東京電力柏崎刈羽原子力発電所における新 潟県中越沖地震発生時の運営管理に係る評 価結果

平成19年12月19日

原子力安全・保安院

東京電力株式会社柏崎刈羽原子力発電所における
新潟県中越沖地震発生時の運営管理に係る評価結果

①ホウ酸水注入系配管保温材の損傷について

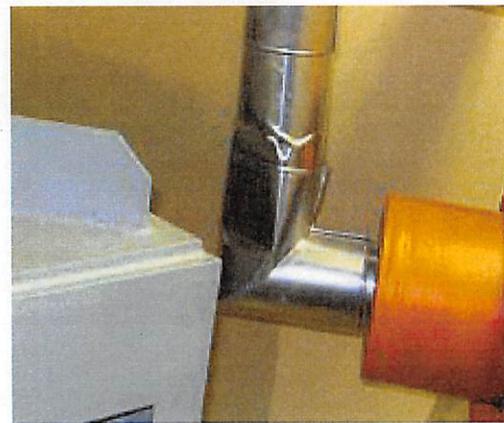
重量物(原子炉圧力容器(RPV)模擬ノズル)が地震により移動し、その部屋に敷設されていたホウ酸水注入系の配管に接触し、配管を覆っていた保温材に損傷を与えたことが確認された。

ホウ酸水注入系の配管には損傷はなかったものの、重量物が安全重要度の高い配管に損傷を与える可能性があった。

- 定期検査の際に使用する仮置き物品等については、地震により、安全重要度の高い機器等に損傷を与えないよう適切に固縛を行う等の対策を行う必要がある。
- 地震発生時に管理区域から作業員を退出させる場合の避難場所、避難後の作業員に対する表面汚染密度の測定等の緊急時の対応について検討し整備する必要がある。
- 原子炉内への燃料装荷に当たっては、燃料の着座位置(鉛直方向)を管理し、燃料が適切に着座していることを確認する必要がある。

③原子炉への燃料集合体装荷時における着座について

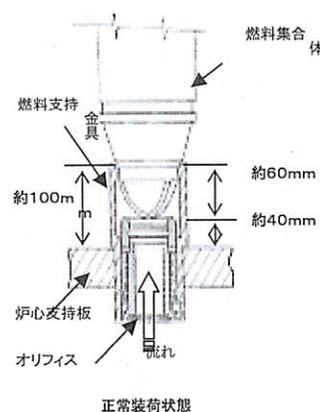
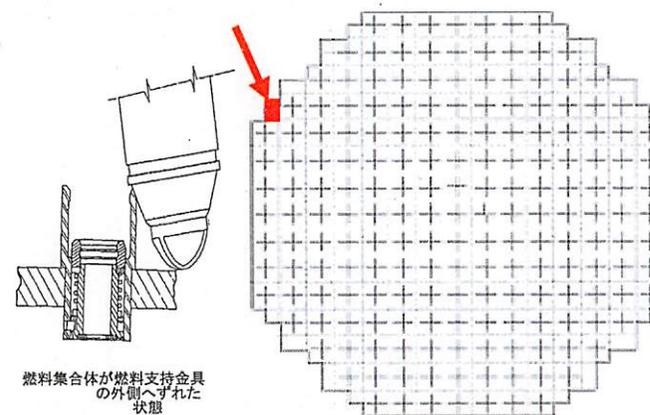
5号機(地震当時停止中)において、原子炉内から使用済燃料プールへの燃料取り出し作業中、燃料下部が燃料支持金具から外れていることが確認された。

原子炉へ燃料を装荷した際の記録の確認を行った結果、燃料の着座位置(鉛直方向)が他の燃料に比べ約25mm程度高いことが判明した。また、東京電力においては、各燃料の着座位置を記録しているが、その値が一定の範囲内に収まっていることの確認は、実施していなかった。

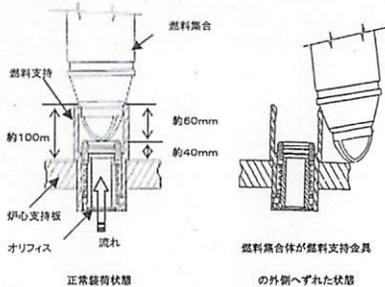
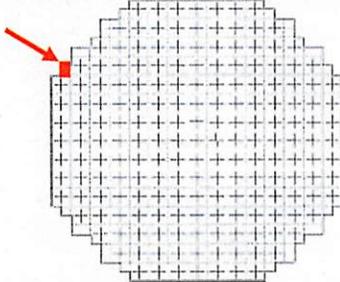
避難した約400名の作業員は、B区域(4 Bq/cm²未満)からの退域であり、法令に定める表面汚染密度限度の10分の1(4 Bq/cm²)⁶を超えていないと考えられるが、緊急のためC区域(4 Bq/cm²以上40 Bq/cm²未満)からC防護衣のまま、退避することも考えられる。

このことから、地震発生等により、作業員を管理区域から退避させる場合の避難場所、避難後の作業員に対する表面汚染密度の測定及び避難訓練等の緊急時の対応について検討し整備する必要がある。
